De: Noémie Quenault <nquenault@amenagement77.fr>
Envoyé: jeudi 31 octobre 2024 19:33
À: concertationrevisiongeneraleplu@ville-st-thibault.fr
Cc: Cécile Kelche; PALMADE Hervé; Christine Bidault; 'Elisabeth FOUGERAY'; Cecile Marques
Objet: Observation dans le cadre de la révision du PLU de la commune de Saint-Thibault-des-Vignes

Extrait zonage révision PLU :

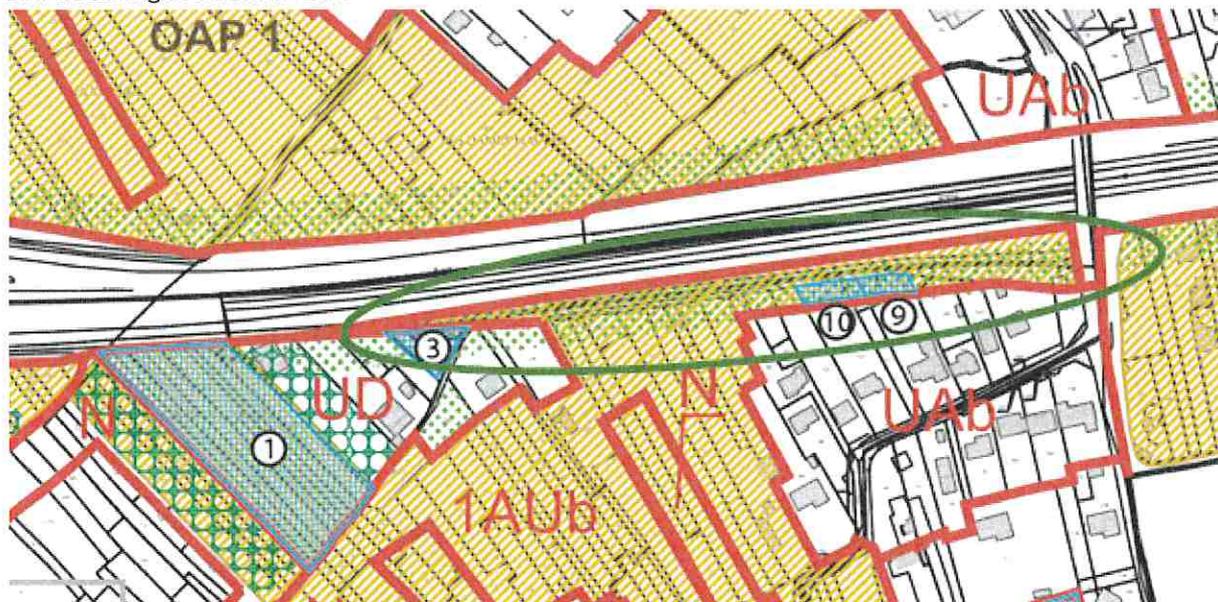
Il semble qu'il y ait une incohérence dans le plan de zonage sur l'aspect des zones d'espaces verts protégés et plus précisément le long du sentier de gouvernés (légende en pointillé vert et entouré en vert dans l'extrait ci-dessous). En effet, cette emprise représente une future voirie de bouclage de la ZAC Centre Bourg (il s'agit d'ailleurs déjà d'une voirie qui correspond au sentier de gouvernés sur le secteur des Glases). Ainsi, la légende « espaces verts protégés » ne semble pas adaptée et serait à supprimer.
